25 18 Coupure Links 245

Plannenset

BA 01
15/12/2025
S Snede
24/27

3/3
Snede C nieuwe toestand

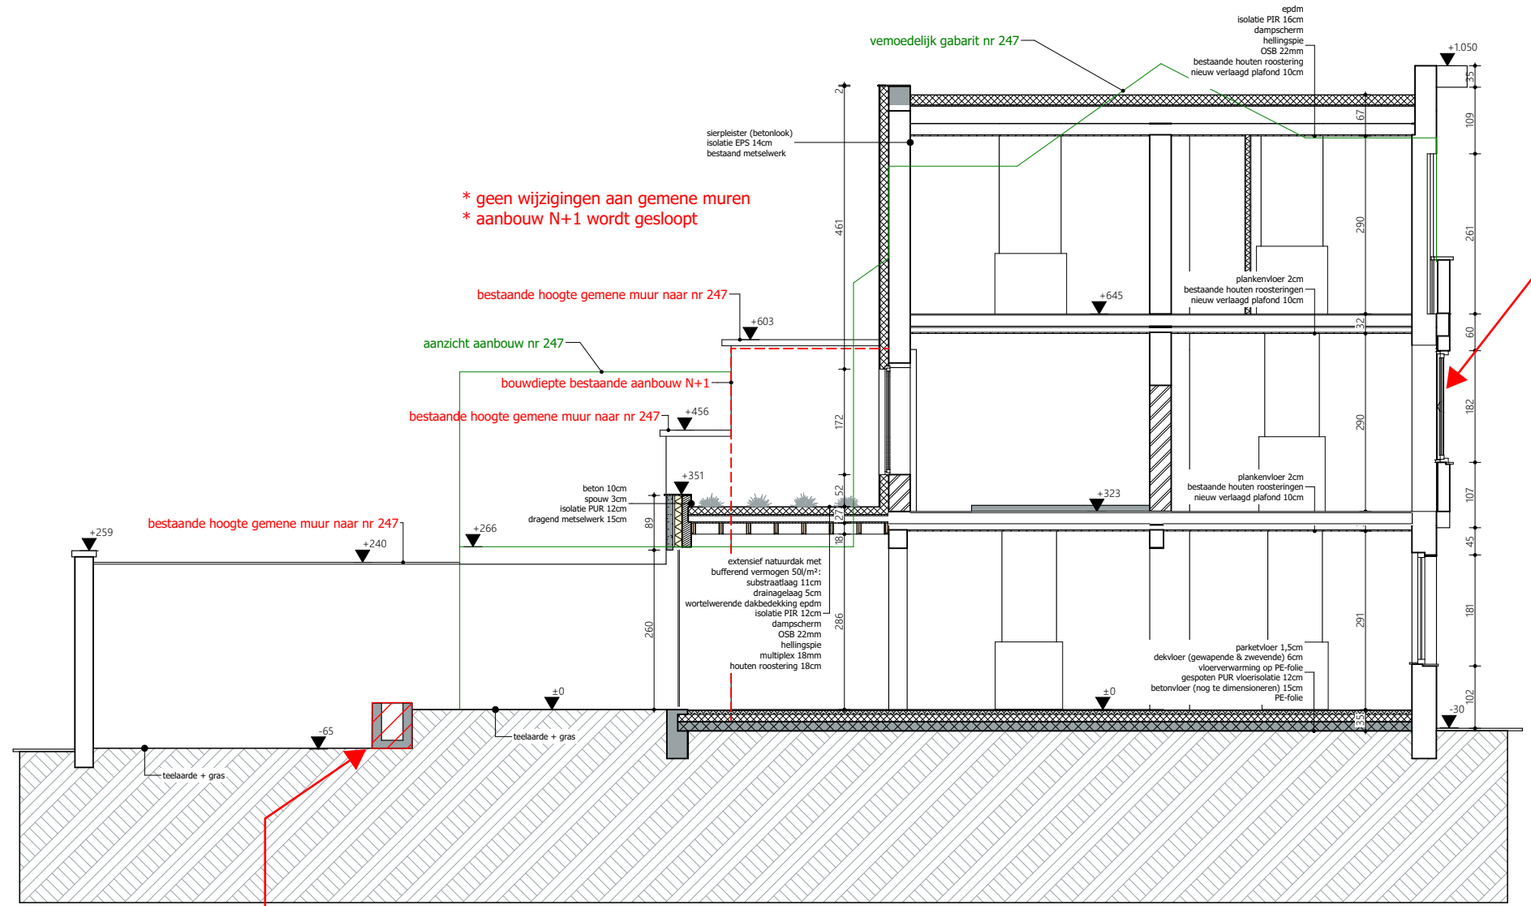
Volgende handelingen worden uitgesloten van vergunning:
- Reconstructie van het houten buitenschrijnwerk van de voorgevel
- Reiniging van de voorgevel
- Reconstructie van de arduinen plint en deuromlijsting
- Herstel van de houten kroonlijst

De onderzijden van de twee plantenvakken moeten open zijn zodat het hemelwater in de bodem kan infiltreren.

ZIE BIJZONDERE VOORWAARDE(N)
